Informe Consolidado de Solicitud de Aclaraciones, Rectificaciones y/o Ampliaciones al Estudio de Impacto Ambiental del Proyecto "ERNC Tarapacá"

Nombre del Titular : ERNC LOA Spa
Nombre del Representante Legal : Nicolás Alejandro Vicentela Iturrieta
Dirección : Cerro el plomo 5420, of 1304

El presente Informe Consolidado de Solicitud de Aclaraciones, Rectificaciones o Ampliaciones al Estudio de Impacto Ambiental del proyecto "ERNC Tarapacá", contiene las observaciones generadas en virtud de la revisión de la Adenda.

Figura 1: Área de influencia Calidad de Aire

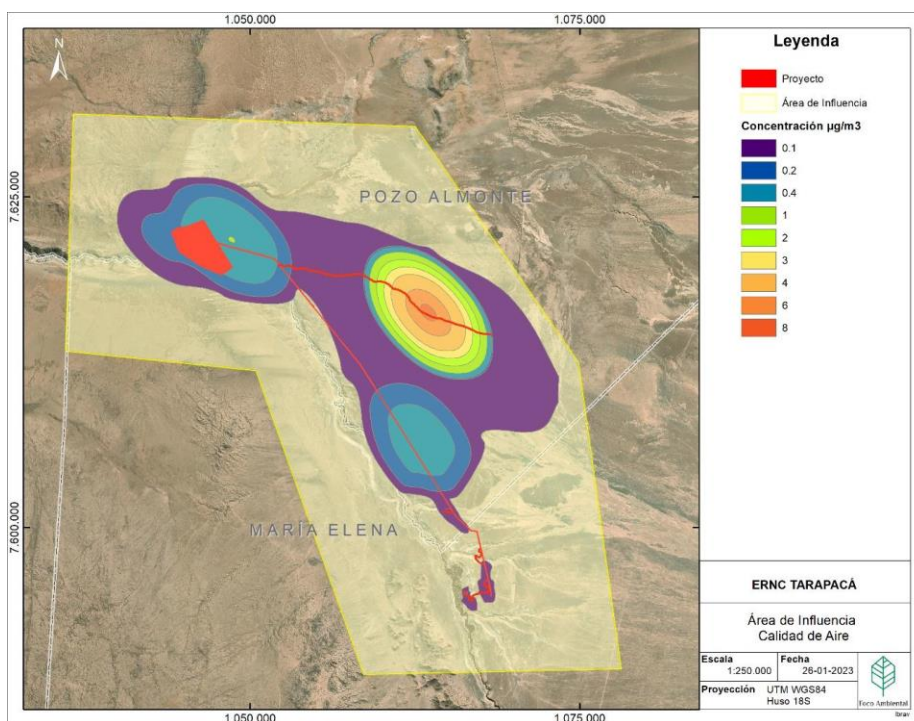
77. Respecto a lo presentado por el titular en el Anexo 3.2 Línea de base calidad de aire del EIA, en la figura 2 Área de influencia Calidad del Aire, es posible observar que la isolínea de 0,1 $\mu\text{g}/\text{m}^3$ es la visualizada de color morada, sin embargo, el área de influencia se muestra un polígono de color amarillo, lo que no corresponde a la isolínea de la modelación de dispersión que plantea el titular como criterio para la delimitación (ver figura 1). Al respecto, se solicita al titular justificar el área correspondiente al polígono de color amarillo, precisando los criterios para dicha delimitación.

Figura 2: Área de influencia calidad del aire proyecto (polígono amarillo) y ubicación estaciones de monitoreo SQM

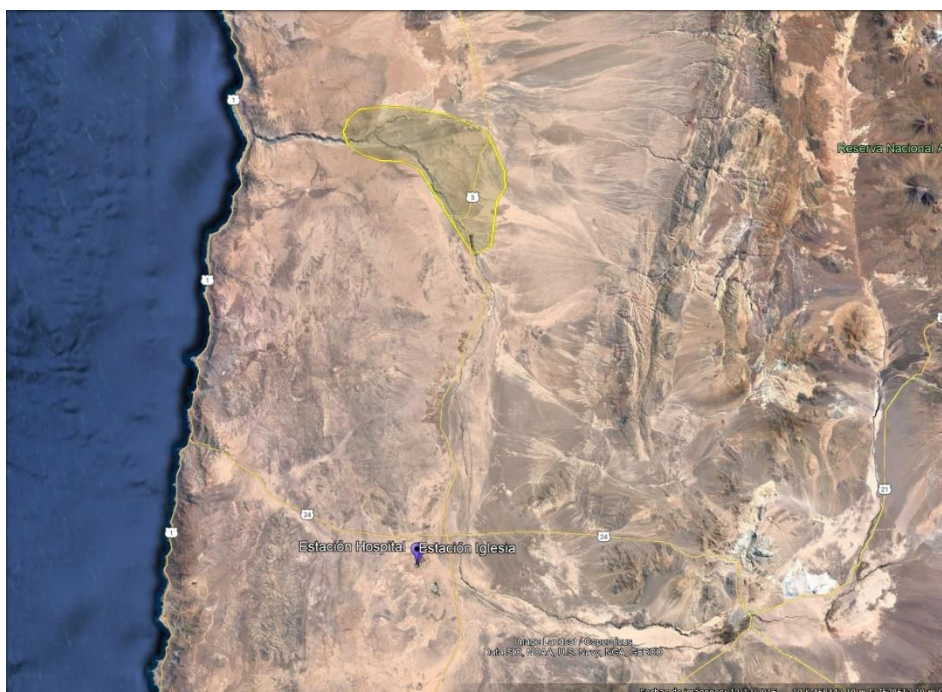
78. Por otro lado, para la caracterización de la línea de base el titular indicó en el numeral 5.2.1 Estaciones de Calidad del Aire, que no se encontró ninguna estación de monitoreo de calidad del aire dentro del área de influencia del proyecto, por tanto, utilizó la información de monitoreo de calidad del aire que se realiza a partir del Plan de Seguimiento del proyecto María Elena de SQM Industrial (“Informe Anual Plan de Seguimiento Proyecto María Elena Periodo Año 2021”). Dicho monitoreo utiliza 2 estaciones de monitoreo de calidad del aire (Estación Hospital y Estación Iglesia) las cuales monitorean MP10 y se ubican en la localidad de Maria Elena. En este sentido, la ubicación de dichas estaciones de monitoreo respecto al área de influencia de calidad del aire del proyecto en evaluación se muestra en la siguiente figura.

Figura 4: Interacción obras proyecto y Salar de Llamara

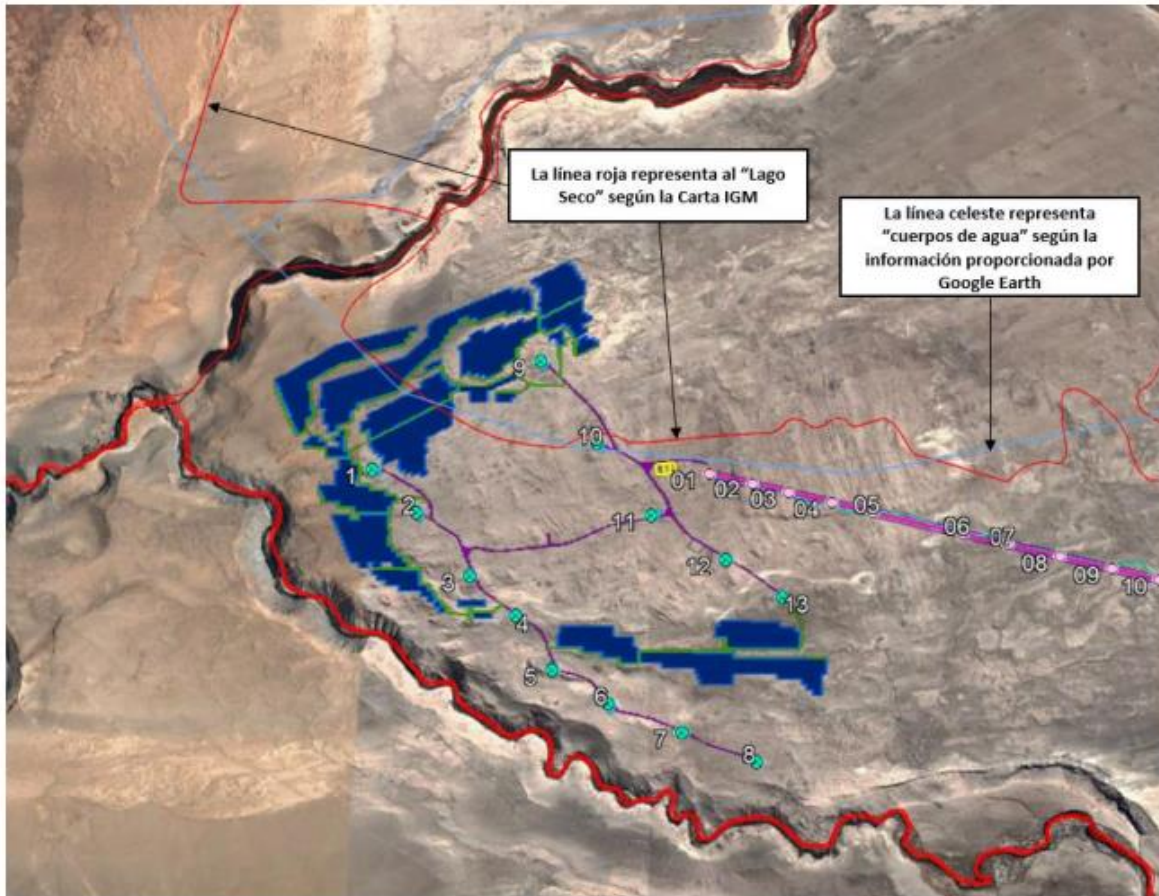
96. A partir de la cartografía IGM, la Dirección General de Aguas observa que una parte del proyecto, específicamente el parque fotovoltaico, se sitúa en un polígono denominado “Lago Seco”, que correspondería al Salar de Llamara (ver Figura 4). Por lo tanto, se solicita al titular que realice un análisis de la interacción entre las obras del proyecto y el salar de Llamara, además de presentar estudios actualizados al respecto.

Figura 13: Sitios de reproducción de golondrina de mar

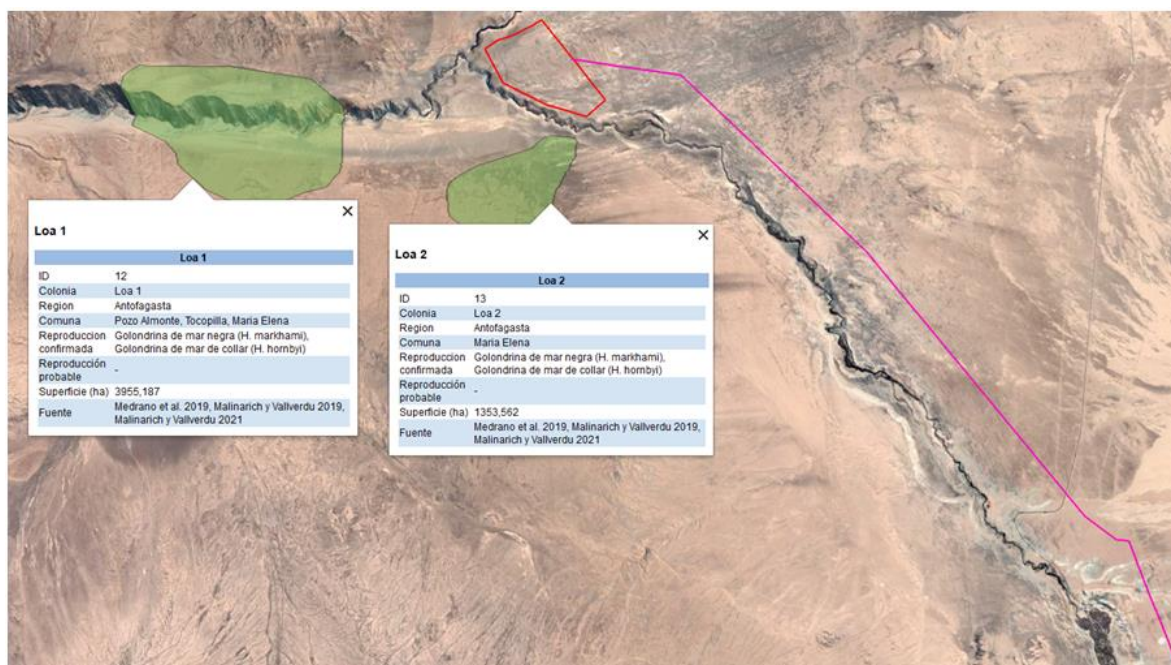
Se solicita reevaluar el impacto FT-05 y FT-06 considerando la existencia de sitios de nidificación registrados en terreno, así como un nuevo análisis del artículo 11 en relación con lo anterior. Esto es particularmente relevante dado que existen 2 áreas de nidificación de *Hydrobates markhami* (golondrina de mar negra) y *Hydrobates hornbyi* (golondrina de mar de collar), distantes a menos de 1 km al sur y a 6,4 km al oeste del límite perimetral del proyecto.

Se deberá considerar además para esta y todas aquellas observaciones relacionadas, la información obtenida de la campaña de terreno que complementa el Estudio de Tránsito Aéreo de avifauna y nidificación.
